リリーススクリーンの仕様履歴について

標準型爪つきジャッキ M-50~200 分解図

標準型爪つきジャッキ M-150

現行仕様 (製造06年10月～)

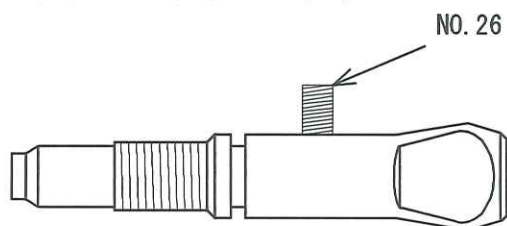
※セットスクリーンを廃止。
リリーススクリーンの長さが68mmから48mmに変更し、φ8mmのスチールボールを追加。

※性能向上のためセットスクリーンの径を4mmに変更。

※はずれ止めにセットスクリーンを採用。
セットスクリーンの径は3mm。

※はずれ止めにEスナップリングを使用。リリースにEスナップリング用の溝がある。

- (1) リリーススクリーンを交換用としてご注文の場合は、新型とさせていただきます。(旧タイプは廃版としておりますのでご了承下さい。)
- (2) リリーススクリーンの基本設計に変更はございませんので、どのタイプでもジャッキと不適合となることはありません。
